品番	HH03007S	品名	化粧キャップセット	1 / 3
----	----------	----	-----------	-------

衛生陶器補修品互換性情報		No. E0004	
件名 大便器化粧キャップユニットの互換性			
<b>主な対象大便器</b> CS50/B/BH/BHM/BM・CS60/B/BH/BHM/BM・CS110B/BH/BHM/BM・CS590BM・ CS20ABM/BHM/BM・CS30BHM/BM・CS80ABM/BHM/BM・CS90BHM/BM・CS70B/BM・ CS978ABM/BHM/BM・CS979BHM/BM・CS390B/BH・CS393B/BH/BHM/BM・ CS982B/BH/BHM/BM・CS983B/BH/BHM/BM・ CS20系TH・CSS80系TH・CS81系TH・CS87系TH・CS88系TH・CS380B TH・CS978系TH 他			
新旧製品識別方法			
<b>■旧型品番</b> 化粧キャップ:HH03007 HH03008 HH03014		<b>■新型品番</b> 化粧キャップ:HH03007S HH03008S HH03014S

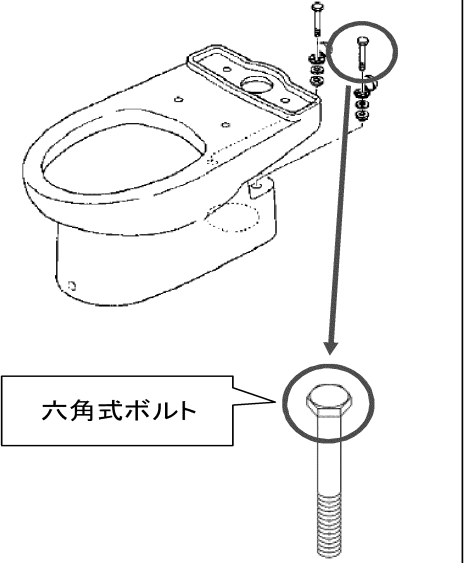
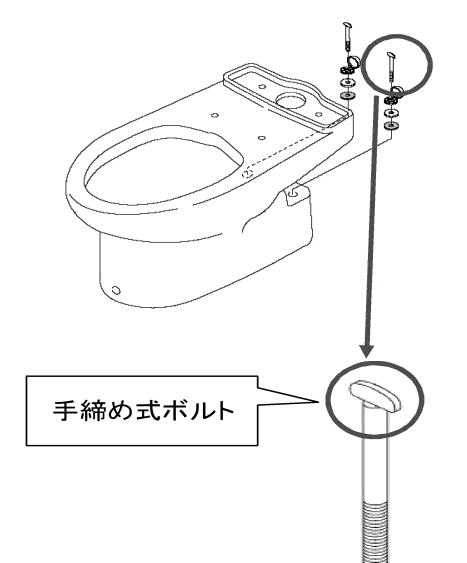
<b>《ポイント》</b> 旧型品はボルトの頭が、六角ねじ式、新型品は手締め式になっています。 六角ねじですとスパナで締め込み過ぎ、排水ソケットを割ってしまう恐れがあるため、それを防止する意味で改善されました。 化粧キャップや化粧パネルが付きまますので、外観上は何も変わりなく互換性もあります。
